**Association de sauvegarde et de mise en valeur du Patrimoine,
de l'Environnement et du Cadre de vie de DOURDAN**

Réf.: ADQM/18/14

Objet : Concertation sur le projet d'aménagement du Puits des champs

Vues actuelles sur le centre ancien depuis la rocade

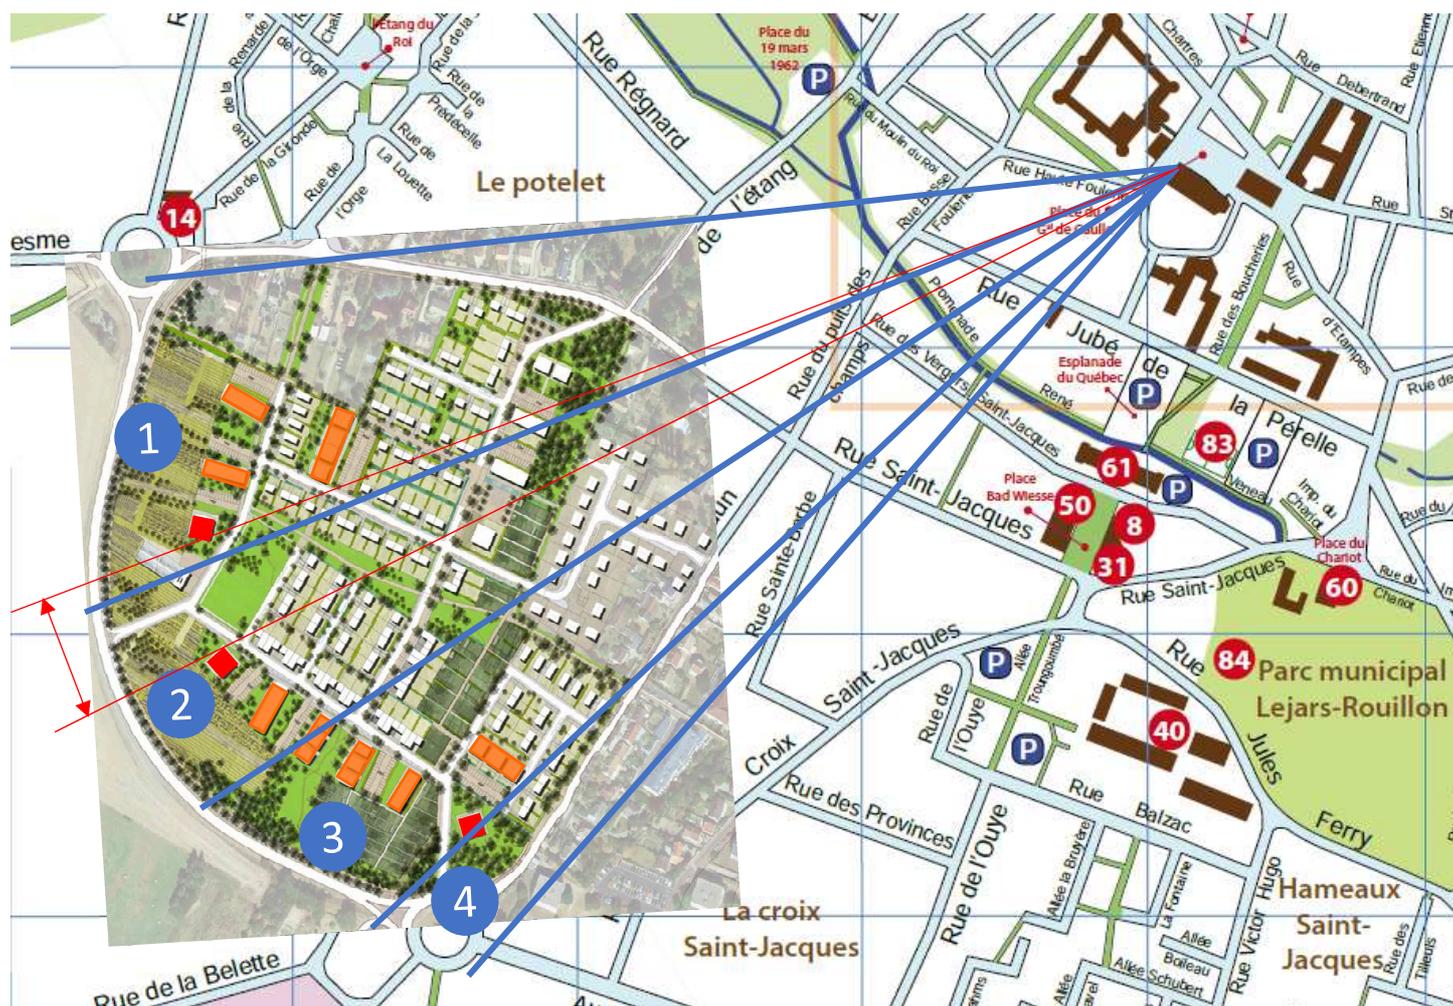
1		Vue majoritairement occultée par la végétation
2		Vue de qualité sur le centre ancien
3		Vue totalement occultée par un talus
4		Vue de qualité mais assez étroite sur le centre ancien

Ces secteurs se reportent comme suit sur le projet d'aménagement du Puits des champs

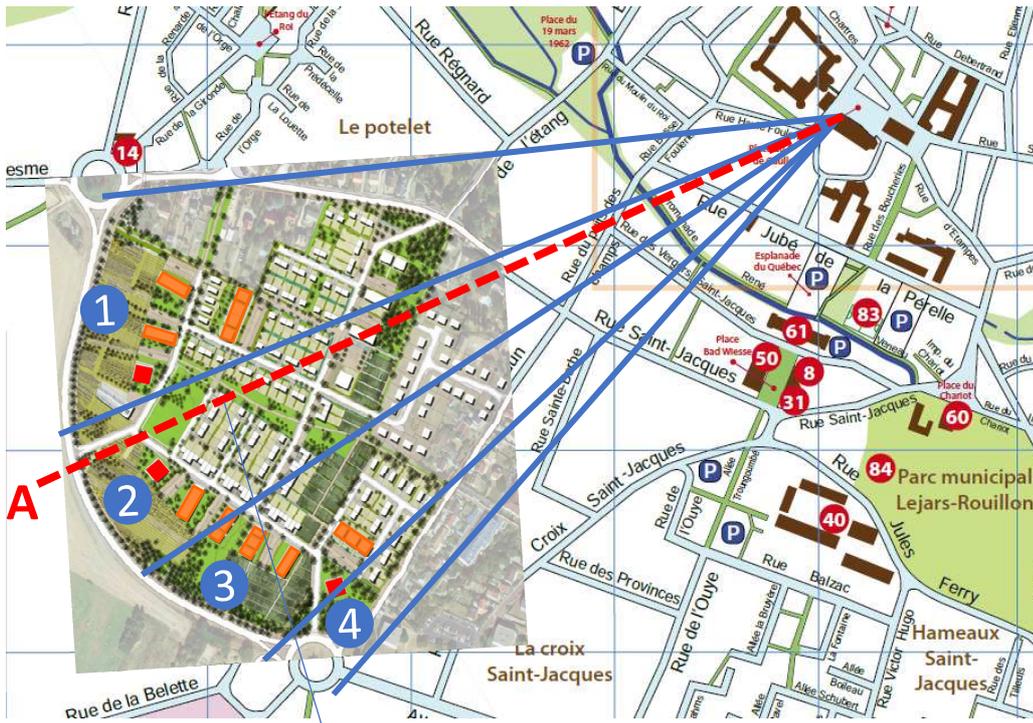
Situation actuelle	Situation après projet
1	Vue majoritairement occultée par la végétation	Vue totalement occultée par les bâtiments (majoritairement occultée en partie nord)
2	Vue de qualité sur le centre ancien	Seul subsiste un étroit pinceau entre les immeubles R+2 et R+3 mais la vue vers le centre historique y sera occultée par les maisons R+1 (voir page suivante)
3	Vue totalement occultée par un talus	Vue totalement occultée par le talus,
4	Vue de qualité sur le centre ancien mais assez étroite latéralement	Panorama rétréci (voir dernière page)

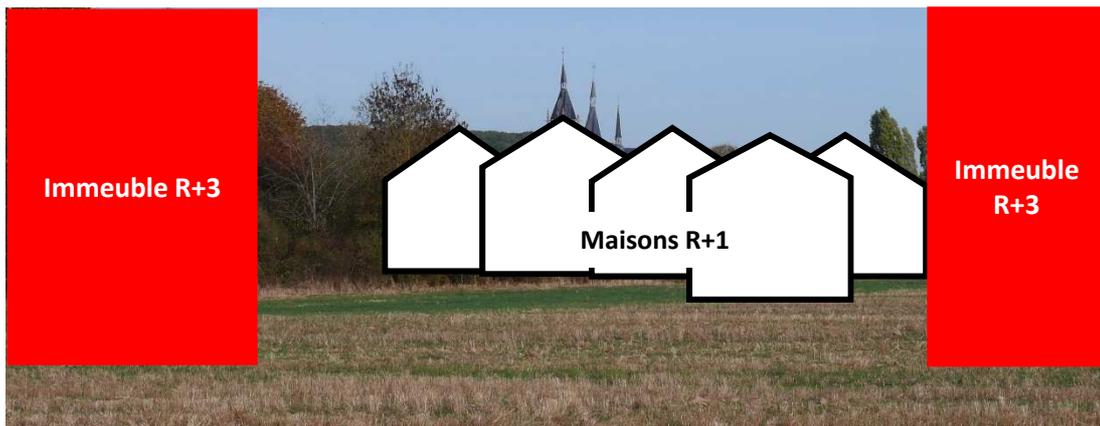
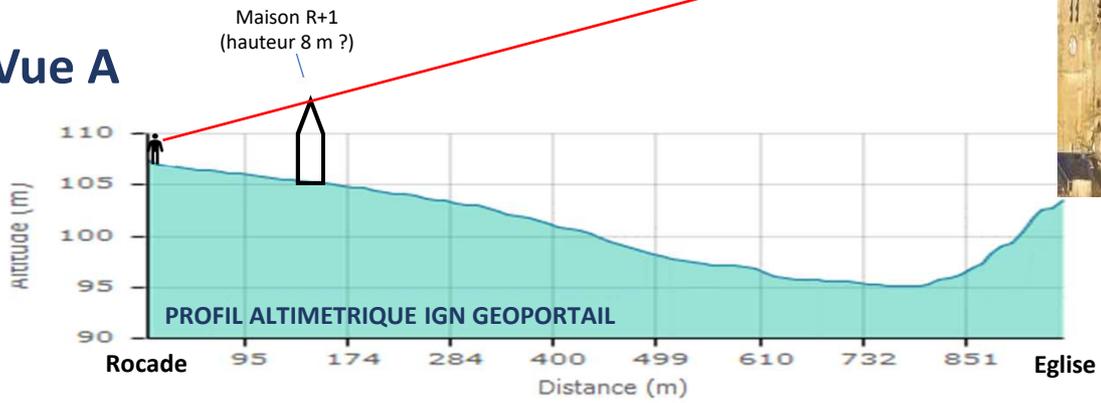
Dans le secteur 2 même les maisons R+1 masqueront les vues vers le centre ancien

Vue A

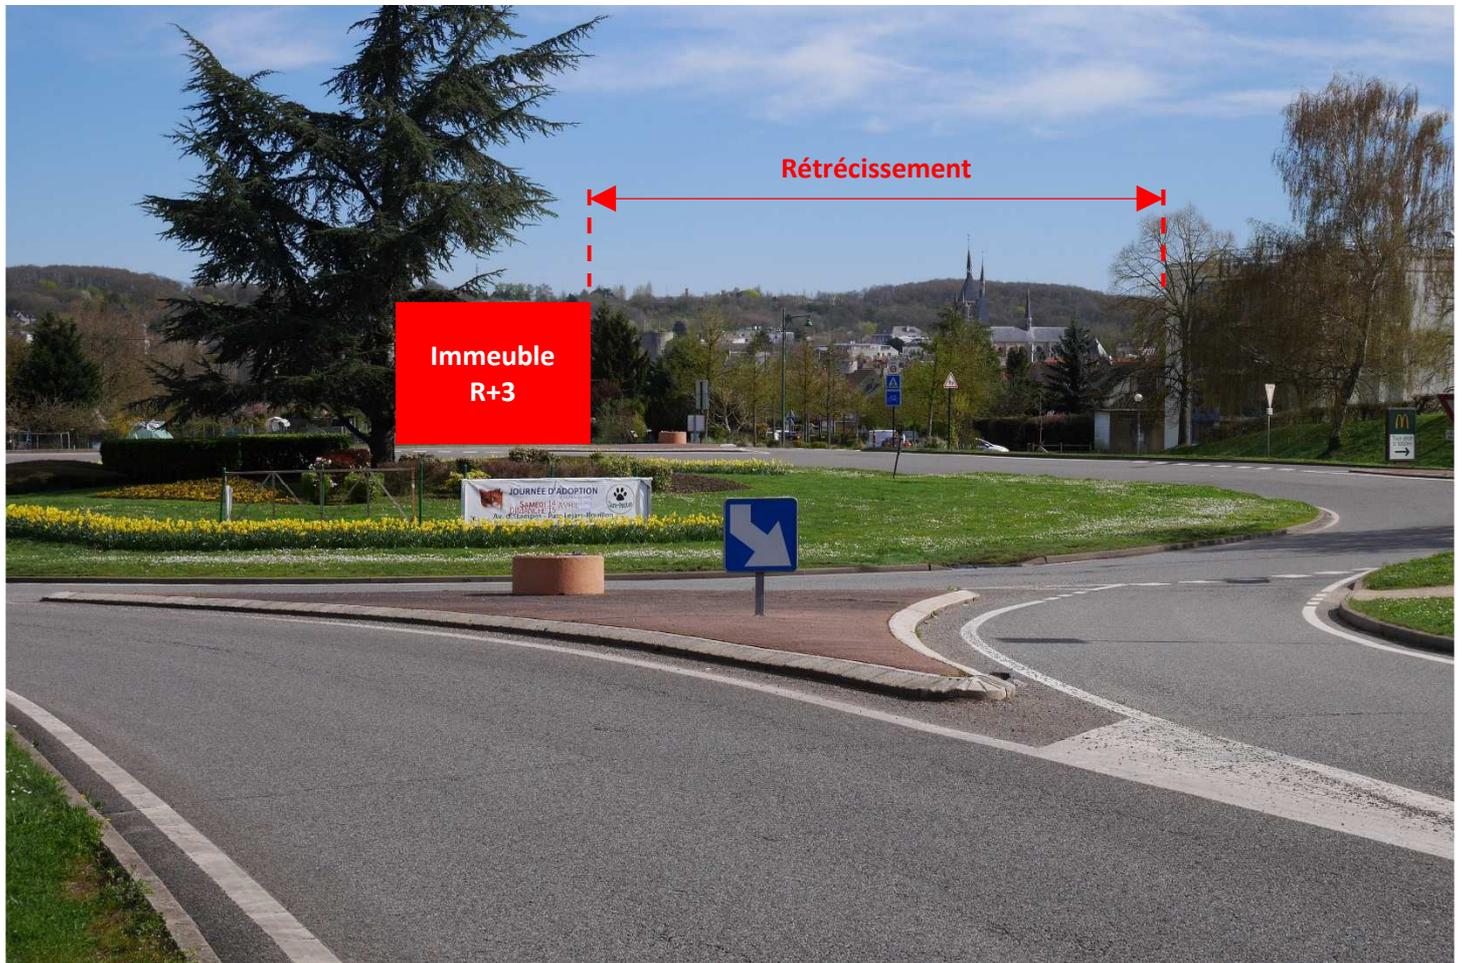
Dans le secteur **4** la construction du bâtiment R+3 rétrécira la vue de l'entrée de ville en contradiction avec l'objectif de l'AVAP de dégager le panorama vers le centre ancien
